RELATO DE VISTAS

PROCESSO COPAM: 748/2007/001/2007

INTERESSADO: Egesa Engenharia S.A. — Tratamento de resíduos – classe 5

REQUERIMENTO: Licença Prévia para Aterro Sanitário de Ribeirão das Neves

Figura 1. Vista das duas áreas “A”(acima) e “B” do aterro dispostas nas vertentes do vale do com curso d’ água “sem nome” e sua faixa de preservação permanente (em verde) (Adaptado do EIA. TECISAN).

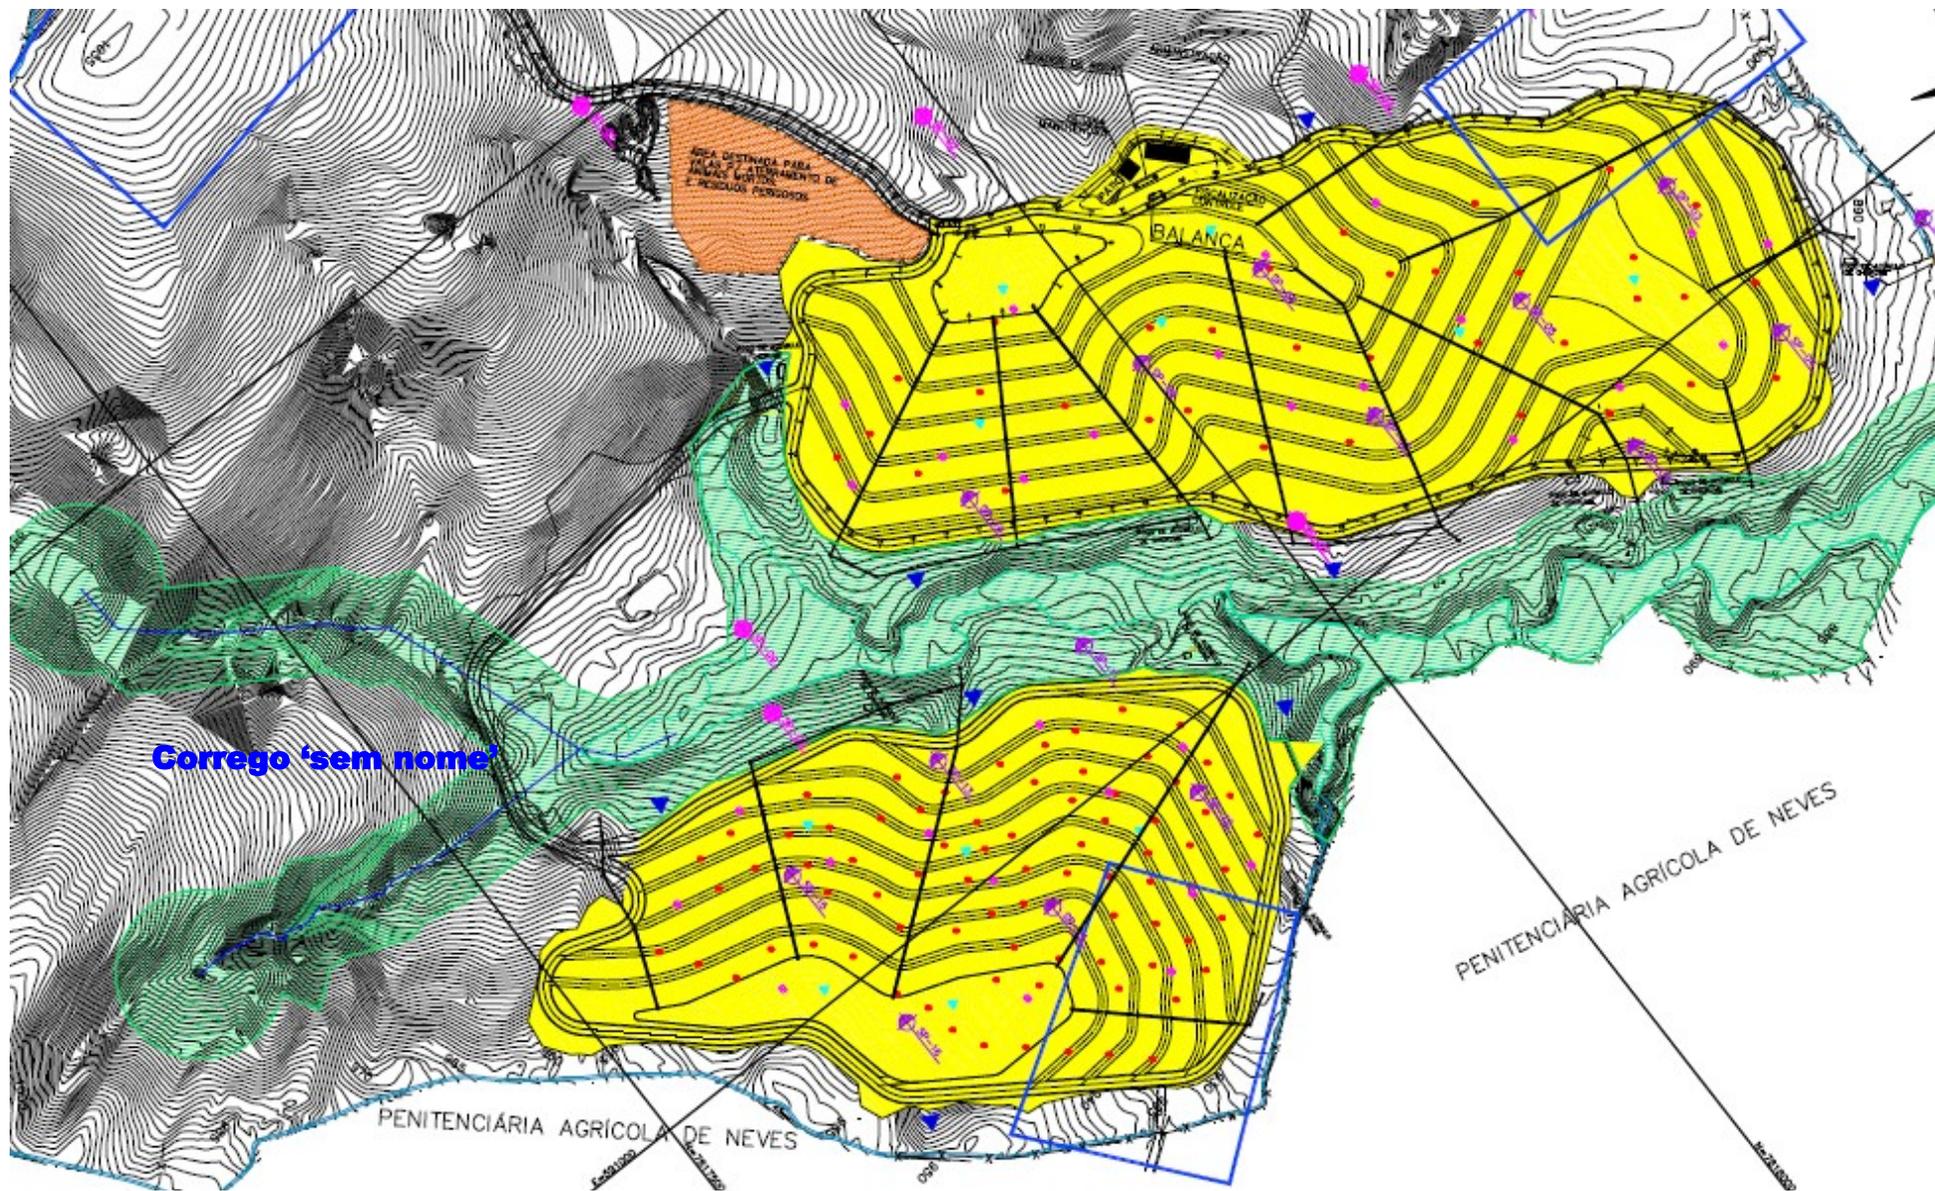
Comentário: A solicitação de manutenção de 50 metros de afastamento de curso d'água em torno das áreas A e B irá gerar alteração significativa do projeto de disposição, não sendo possível manifestar-se pela concessão da LP, já que será um “novo projeto”. A justificativa para a condicionante foi apresentada na pag. 3 do Parecer Único nº 174/08:

Durante a reunião na sede do MPE, foi informado pelo Engenheiro da EGESA que o *off-set* dos acessos em torno das áreas “A” e “B” encontra-se no limite de 30 metros da faixa de preservação do córrego ‘sem nome’ sendo que a medida solicitada pelos técnicos da SUPRAM, de afastamento de 50 metros do curso d'água, trata-se de medida de precaução que, no entanto, provocará completa alteração do projeto inclusive com perda de 25% de área útil para disposição. Na reunião foi entregue cópia de ofício da EGESA, datado de 11/09/08, encaminhado ao Superintendente da SUPRAM, solicitando retirada da condicionante com base em informações técnicas e legais.(em anexo).

Por outro lado, a despeito da informação em ofício da EGESA (anexo) de que não haverá intervenção em APP de curso d'água, verifica-se que alguns tanques de acúmulo de percolado (02 na área “A” e 02 na área “B”, cada um aparentemente com dimensão aproximada de 10 m x 4,0 m), assim como o acesso entre as áreas A e B, estão alocados na área de preservação permanente legalmente prevista de 30 metros.

Proposição: Considerando que a previsão da faixa de preservação permanente do curso d'água, no caso, é de 30 metros pelo disposto no Código florestal e suas alterações e que, conforme informação técnica do empreendedor, não haverá interferência dos acessos de entorno das áreas A e B na APP, e ainda, considerando o exposto no ofício da empresa, sugere-se que sejam ouvidos os técnicos da SUPRAM quanto à continuidade da exigência.

Caso se constate que o afastamento de 50 metros foi exigido como medida de precaução, e que o afastamento mínimo exigível de 30 metros das áreas A e B foi obedecido, sugere-se a retirada deste item da condicionante e sua substituição por nova condicionante que possa de forma efetiva prevenir a intervenção “desavisada” na APP quando da abertura e operação das células do aterro. Uma medida que poderá ser adotada, como exemplo, é o “cercamento da APP” neste trecho, a qual pode ser proposta mesmo na LI. Esta sugestão baseia-se também na premissa de que todas as medidas de controle de impactos serão implantadas.

Com relação às outras intervenções em APP porventura existentes (tanques de percolado e acesso entre as áreas) sugere-se que, se comprovada a inexistência de alternativa locacional também para estas intervenções, seja deliberada a permanência das intervenções. Neste caso, entende-se que deve ser proposta nova condicionante solicitando que se discrimine o quantitativo destas intervenções para efeito de estabelecimento de medida compensatória pela intervenção em APP, conforme prevê o artigo 5º da resolução CONAMA 369/06.

Proposição: Nova Condicionante - “Apresentar quantitativos de intervenção em área de preservação permanente e proposta de medida compensatória pela intervenção em APP, conforme art. 5º da Res. CONAMA nº 369/06”. Prazo: Na formalização da LI.

Figura 2. Vista de acesso já existente que será adequado para atendimento ao aterro. Copiado do EIA/TECISAN

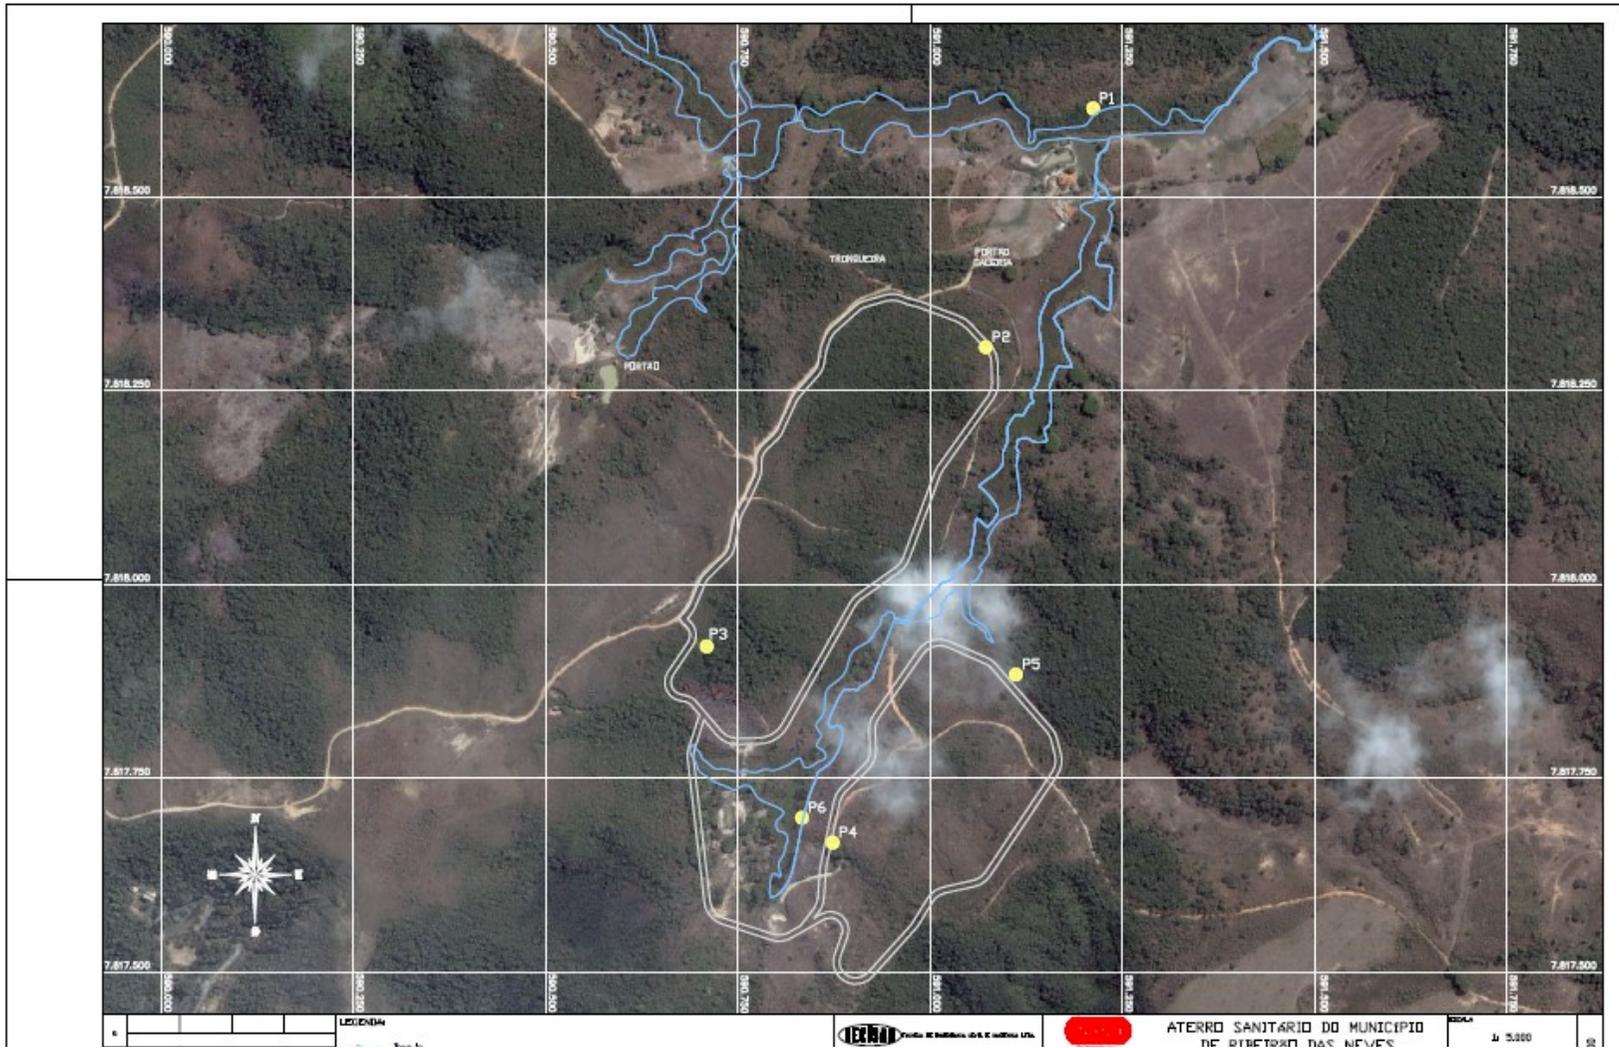
Comentário: Como informado na reunião, o acesso à área de implantação do aterro já existe (figura 2) sendo necessária adequação segundo normas e parâmetros do DNIT, referente ao asfaltamento, construção de drenagens, sinalização etc. Segundo a empresa os projetos do acesso já foram apresentados ao DNIT. Considerando que não se trata de projeto sujeito ao licenciamento ou AAF (extensão do acesso em torno de 1000 mts) .

Proposição: Sugere-se a modificação do texto da condicionante por não se tratar de regularização perante os órgãos ambientais, mas sim perante o DNIT Condicionante 18: *Apresentar projeto executivo de adequação da estrada de acesso ao aterro por meio da rodovia federal BR 040 em conjunto com Declaração de conformidade do projeto de inserção do acesso junto ao DNIT. Prazo: na formalização da LI.*
